**Avis délibéré de la mission régionale  
d'autorité environnementale  
Hauts-de-France sur le projet de parc éolien du Moulin-Bois  
sur les communes de La Neuville-Roy  
et de Cressonsacq (60)  
Étude d'impact de juin 2024**

n°MRAe 2024-8177

AVIS DÉLIBÉRÉ n° 2024-8177 adopté lors de la séance du 1<sup>er</sup> octobre 2024 par  
la mission régionale d'autorité environnementale Hauts-de-France

Carte de présentation du projet (page 1 du document Étape-8 plan)

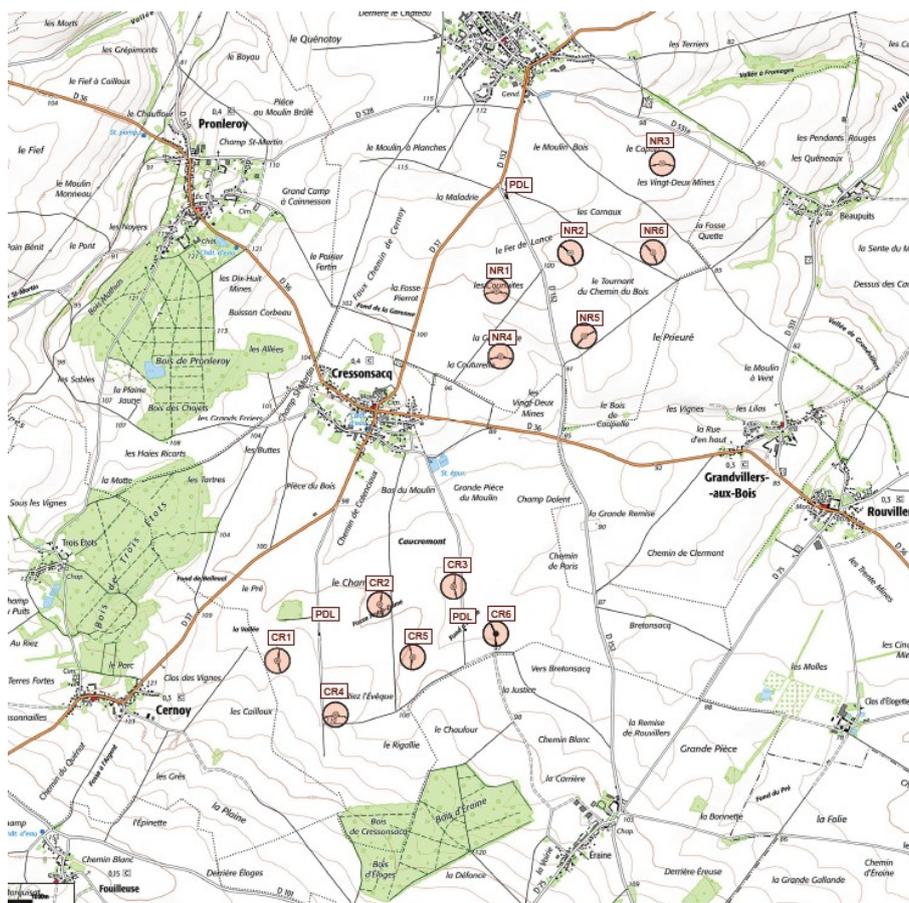
L'avis est rendu sur un projet de douze éoliennes d'une hauteur maximale de 200 mètres et de garde au sol<sup>1</sup> d'au moins 30 mètres, localisées comme indiqué ci-dessous.

Carte d'implantation des parcs éoliens autour du projet (page 90 de l'étude d'impact)

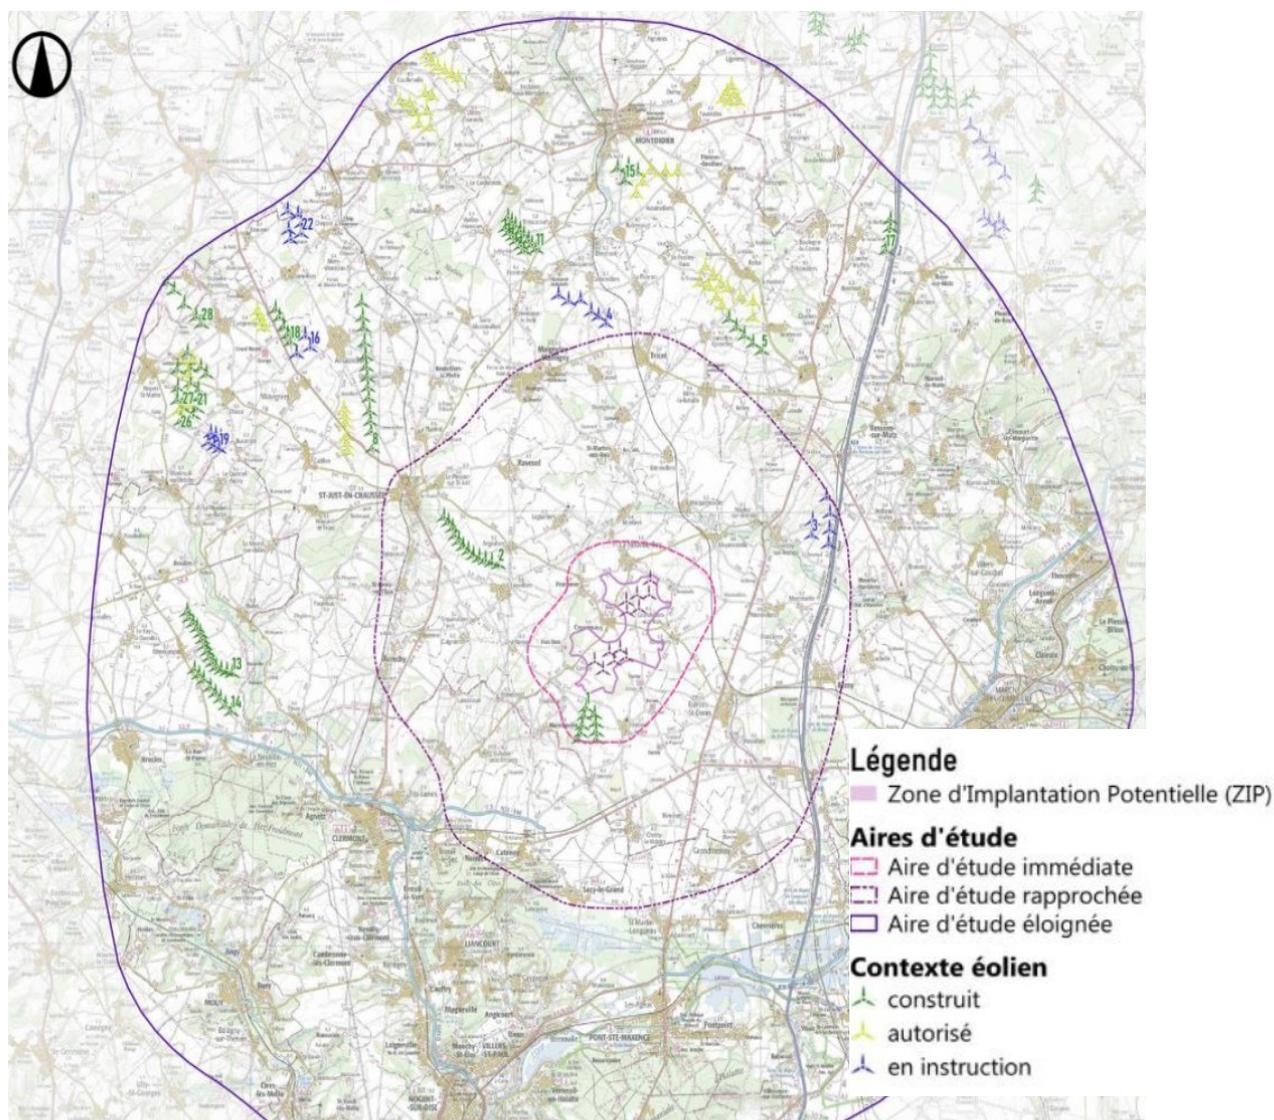
Le projet est localisé dans un contexte éolien très marqué. En effet, dans un rayon de 22 kilomètres autour de la zone d'implantation potentielle (ZIP), sont recensées 30 parcs totalisant 100 machines construites, 52 autorisées, et 27 en cours d'instruction. Le second parc le plus proche est celui du Chemin du Bois Hubert mis en service en 2015 à 4,6 kilomètres du projet.

*L'autorité environnementale recommande d'analyser les projets de parc éolien de la Plaine d'Estrées et du Moulin-Bois comme un ensemble, en décrivant le parc voisin, le suivi de mortalité des oiseaux et le plan d'arrêt des machines, et en les prenant en compte dans les analyses.*
